Dodatek č. 3

Smluvní strany tímto prohlašují, že dne 13. 04. 2021 uzavřely smlouvu o dílo, jejímž předmětem je provedení stavebních prací na veřejné zakázce s názvem: „**III/2451-Stará Boleslav**“ (dále jen „**Smlouva o dílo**“). Na základě dohody smluvních stran a ve vazbě na čl. 14. odst. 13. Smlouvy o dílo, uzavírají smluvní strany tento dodatek č. 3 ke Smlouvě o dílo (dále jen „**Dodatek č. 3**“).

Název a evidenční číslo Stavby: III/2451 - Stará Boleslav Název stavebního objektu/provozního souboru (SO/PS): SO 101 - Komunikace	Číslo SO/PS / Číslo Změny SO/PS: 101/1	Číslo ZBV: 1
Objednatel: Krajská správa a údržba silnic Středočeského kraje, příspěvková organizace Zborovská 81/11, 150 00 Praha 5, Smíchov IČ: 00066001		
Zhotovitel: Colas CZ, a.s. Rubeška 215/1, 190 00 Praha 9 IČ: 26177005

Popis a zdůvodnění Změny: Doplnění provizorních autobusových zastávek

SITUACE - 6. ETAPA

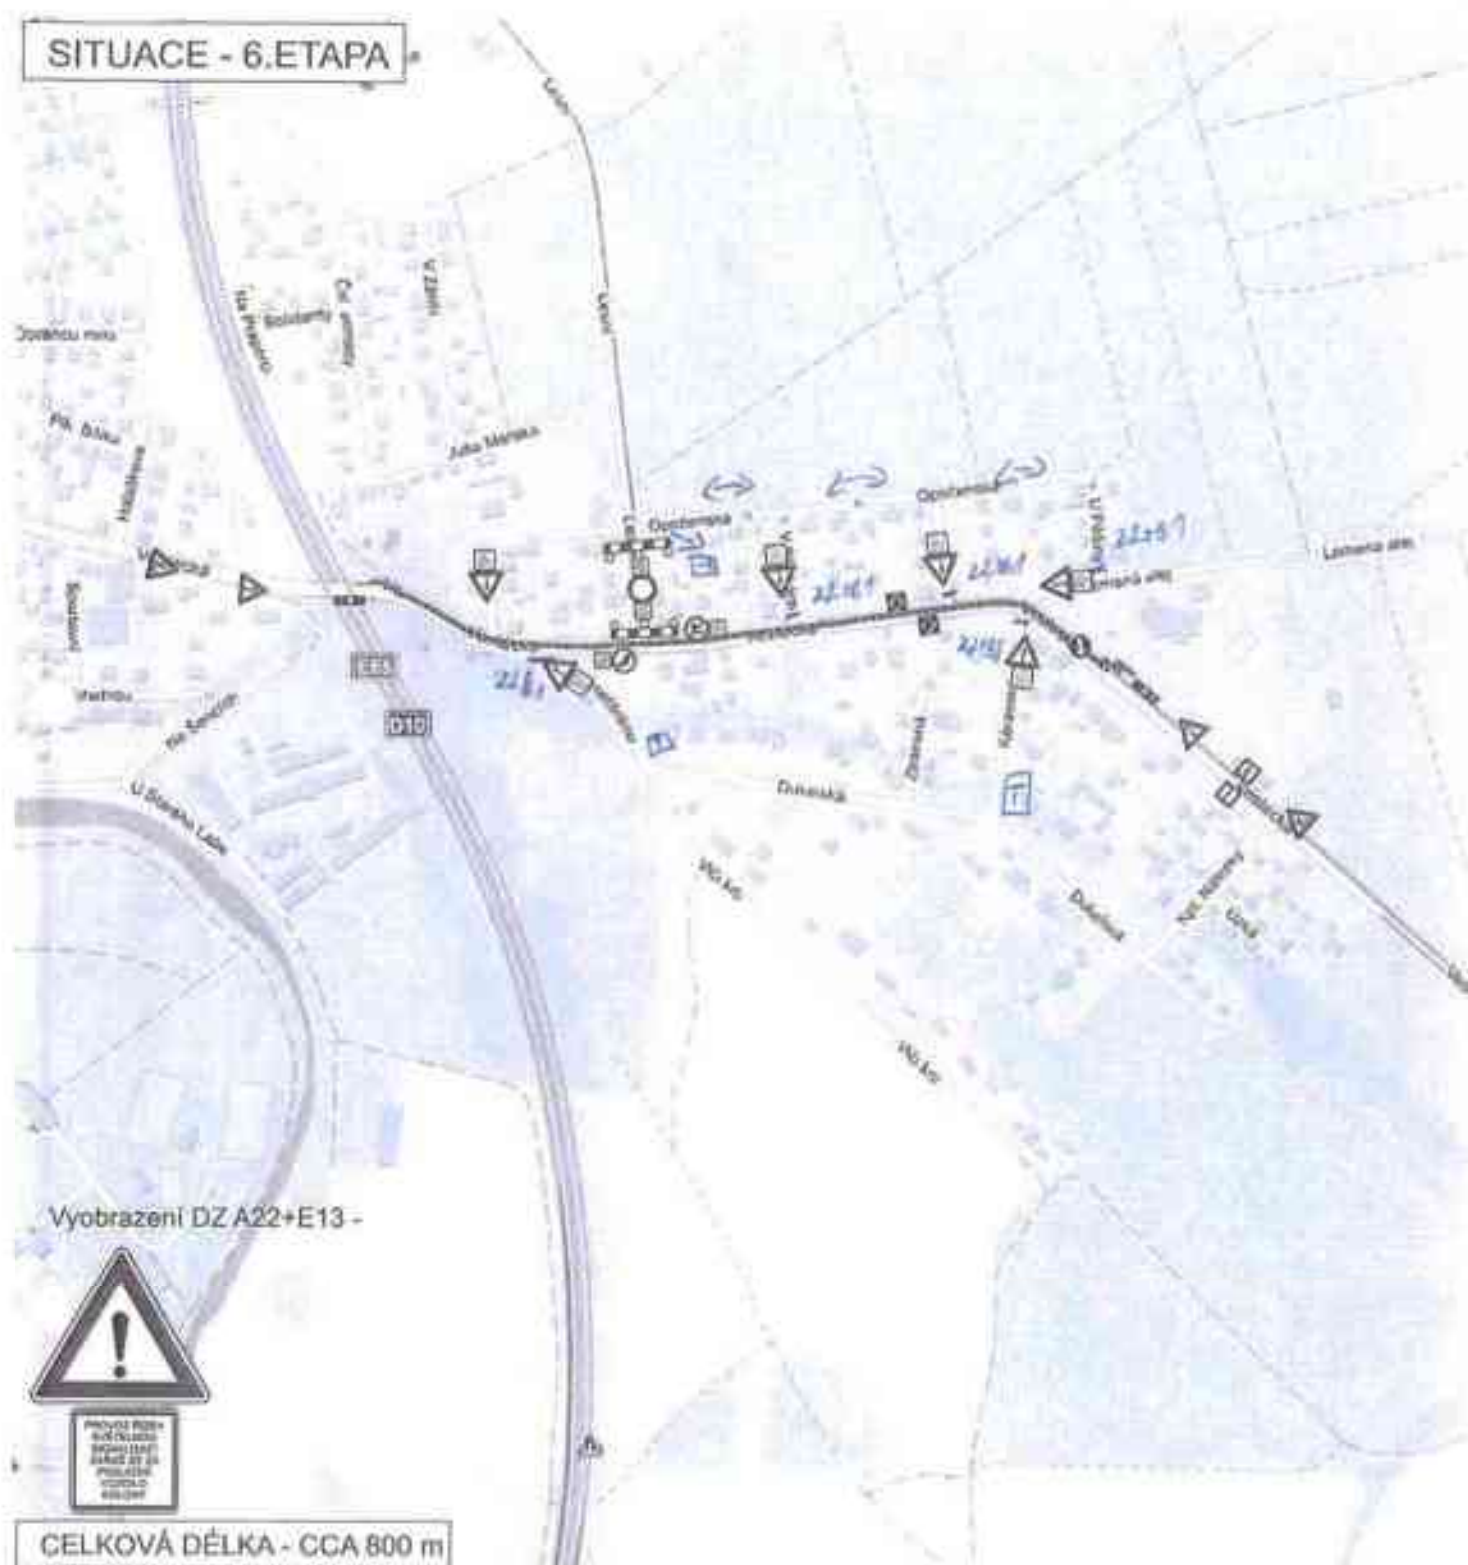
Z tohoto důvodu došlo k úpravě návrhu DIO (viz doklad č. 09 - Přechodná dopravní značení), který byl odsouhlasen odpovědným zástupcem PČR. S ohledem na tuto změnu došlo k úpravě etapizace výstavby, byly zkráceny jednotlivé úseky stavby a došlo tak k navýšení počtu etap výstavby na 5. V nové etapě č. 5 byly na základě DIO vytvořeny provizorní autobusové zastávky a nástupiště pro zajištění plynulého a bezpečného přechodu k obsluhování autobusových linek. Souhlas objednatel s úpravou etapizace je přiložen jako doklad č. 10.

Sanace etapu 5 most - 1.8 upraveno

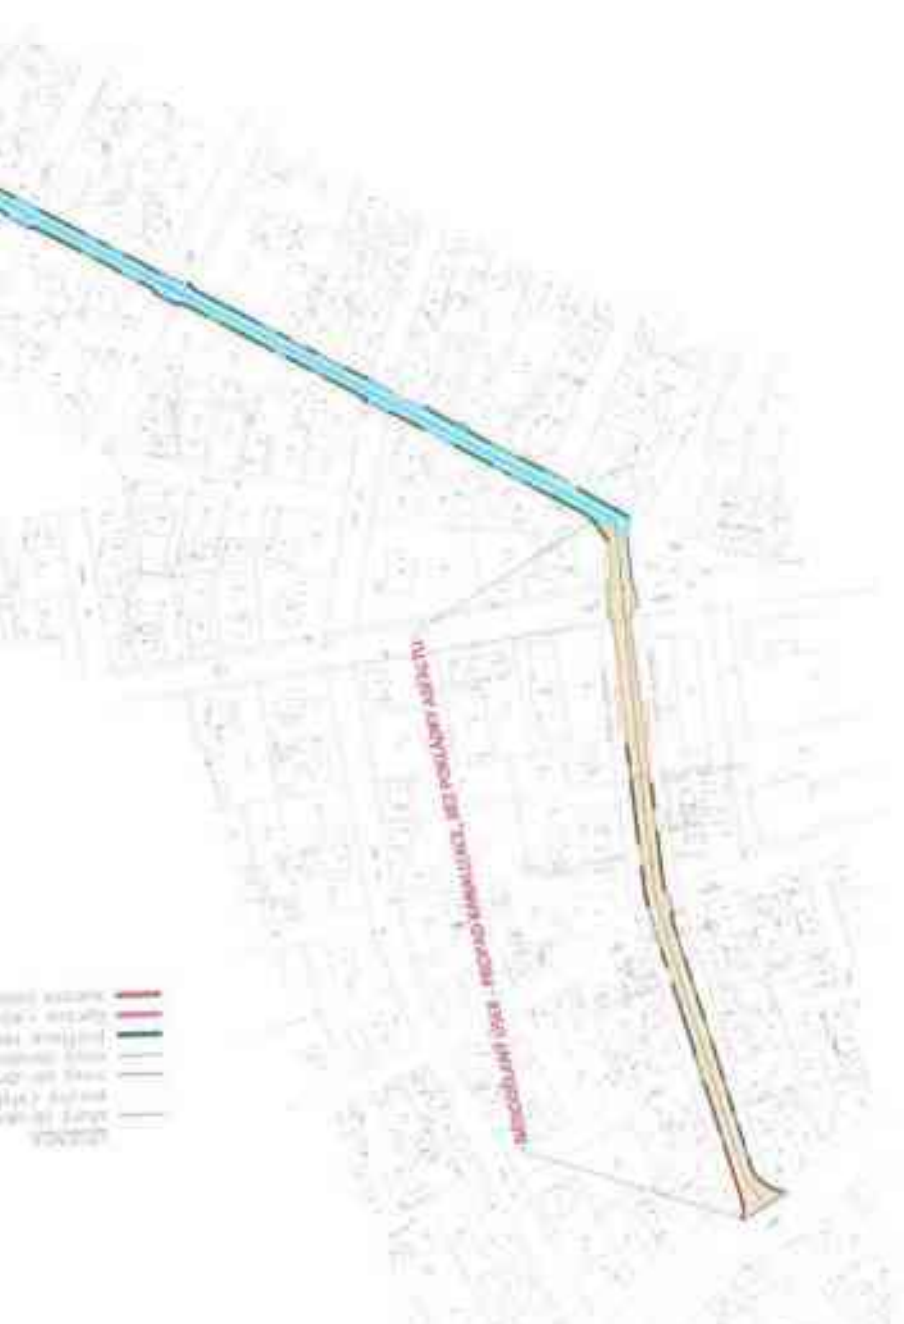
Sanace koryty 20 m 2 vrstvy 30 0-32

145 - 160 šířka 1.5 $15\text{ m}^2 \times 2$ 30 m^2
